道の駅ニセコビュープラザ

地球温暖化対策実行計画（事務事業編）策定支援事業
省エネ導入の検討

2024年3月

基本設計に対する省エネ等の検討①（2023年3月）

★太陽光発電の設置について（設置方式の検討）

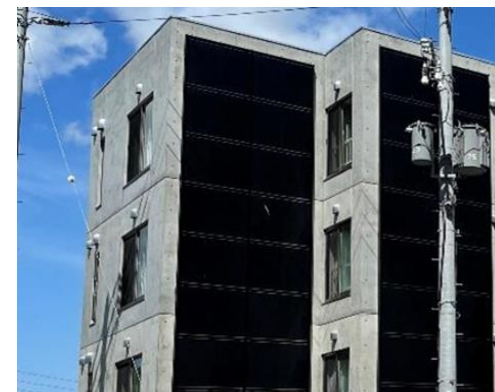
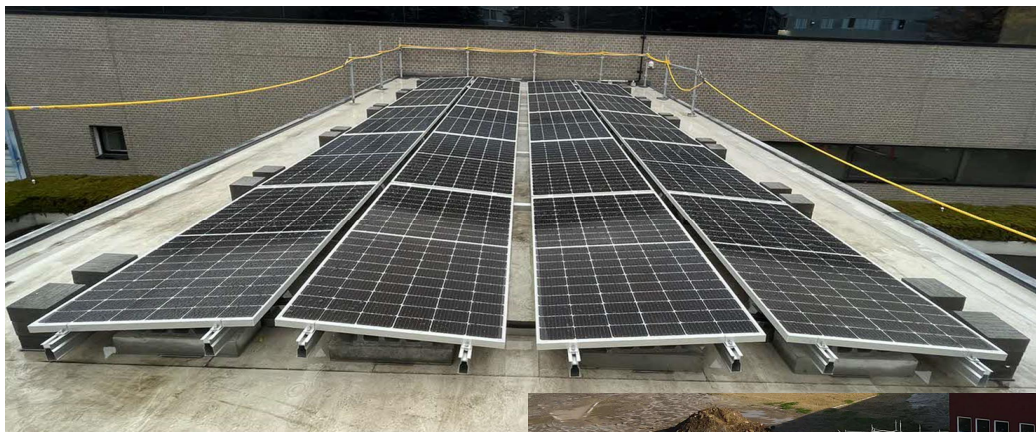
- ・ここでは、太陽光発電（30～45kWp）をどのように設置するのかの検討を行う
- ・自家消費を目的としているため、南向きではなく、可能な限り東西向きの設置にすること
- ・屋上は陸屋根（無落雪）であるため、設計上の積雪荷重2.3mをクリアするため、以下が検討できる：
 - ①耐雪2.3mの強度が保証されたモデルを利用し、平置きに近い形の東西向きに設置する（2寸勾配の架台）
 - ②屋根自体に0.5～1寸勾配程度が最低あれば、そのまま平置きとする
 - ③展望デッキ部のみ垂直設置を追加する
